**ПАСПОРТ  
ДОСТУПНОСТИ ОБЪЕКТА  
СОЦИАЛЬНОЙ ИНФРАСТРУКТУРЫ  
НА ДОСТУПНОСТЬ ДЛЯ ИНВАЛИДОВ  
И МАЛОМОБИЛЬНЫХ ГРУПП НАСЕЛЕНИЯ**

**«Красноярская средняя общеобразовательная школа имени Героя  
Советского Союза Григория Никифоровича Кошкарова» - филиал  
муниципального автономного общеобразовательного учреждения**

**ПАСПОРТ ДОСТУПНОСТИ  
объекта социальной инфраструктуры (ОСИ)  
№ 306-ОО**

**АКТ ОБСЛЕДОВАНИЯ № 753**  
**объекта социальной инфраструктуры**  
**К ПАСПОРТУ ДОСТУПНОСТИ ОСИ**  
**№ 306-ОО**

Фото №22

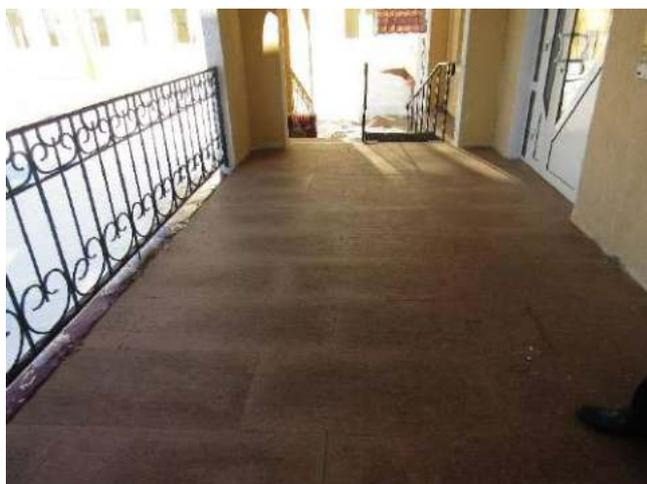
2.3	Входная площадка	есть	-	23	-отсутствует противоскользящее покрытие на входной площадке.	К, О, С, Г,У	-предусмотреть противоскользящее покрытие на входной площадке	Текущий ремонт

Φοτο Νο49

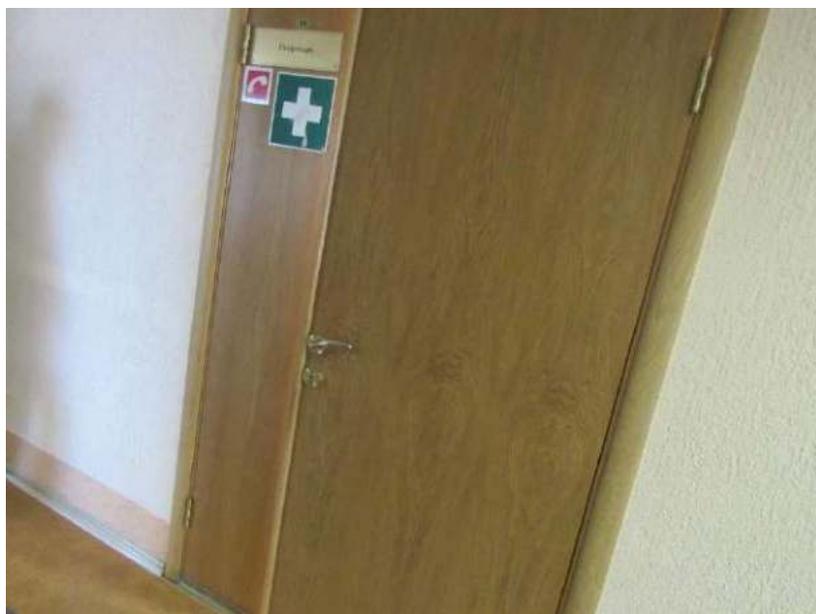
3.6	Пути эвакуации (в т.ч. зоны безопасности)	есть	По плану	12-14, 38-49	- на эвакуационных внутренних лестницах отсутствуют поручни с одной стороны; -наружные эвакуационные лестницы не обустроены поручнями; -дверные ручки эвакуационных выходов не выделены контрастным цветом; -на эвакуационных лестницах не выделены краевые ступени (проступь) контрастным цветом; -на эвакуационных выходах встречаются пороги высотой более 0,014 м; - эвакуационные выходы с 1-го этажа не обустроены пандусами.	К, О, С, Г,У	- при необходимости для эвакуации инвалидов на креслах-колясках с верхних этажей предусмотреть эвакуационный стул или мобильный лестничный подъемник и помощь ассистента (помощника) по оказанию технической помощи инвалидам и лицам с ОВЗ; -для наружных эвакуационных лестниц предусмотреть использование телескопического пандуса; -обустроить наружные лестницы эвакуационных выходов поручнями с двух сторон в соответствии с требованиями ГОСТ Р 51261-2017; -на внутренних эвакуационных лестницах установить пристенный поручень; -предусмотреть приставные минипандусы к порогам либо оказание ситуационной помощи; -выделить ручки пластиковых дверей эвакуационных выходов контрастным цветом; - нанести противоскользящие, контрастные полосы на краевые ступени лестниц (проступь) общей шириной 0,08-0,1 м, расстояние	Текущий ремонт, индивидуальное решение с ТСР, организационные мероприятия

Фото №63

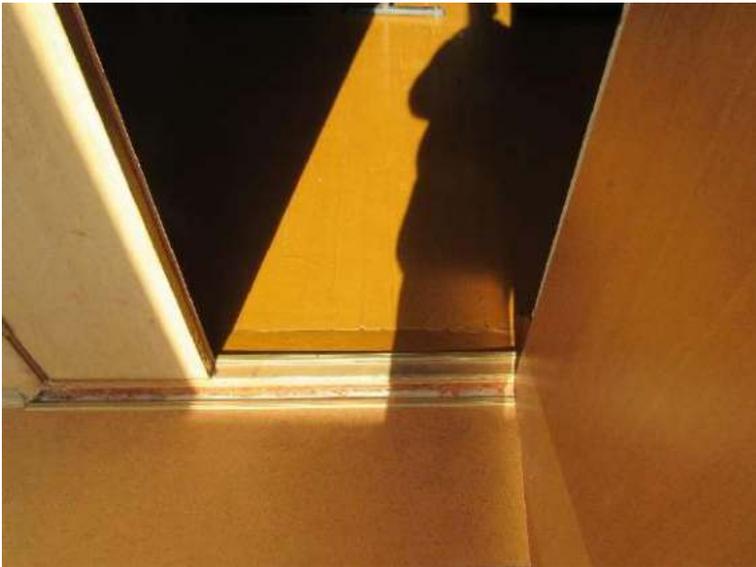
4.2	Зальная форма обслуживания (столовая, актовый зал, спортивный зал)	есть	По плану	61-74,	<u>Столовая</u> - отсутствуют поручень около раковины; -дверные ручки пластиковых дверей	К, С, О, Г,У	<u>Столовая</u> -установить опорный поручень около раковины; -установить крючок для костылей и	Текущий ремонт, индивидуальное решение с ТСР,
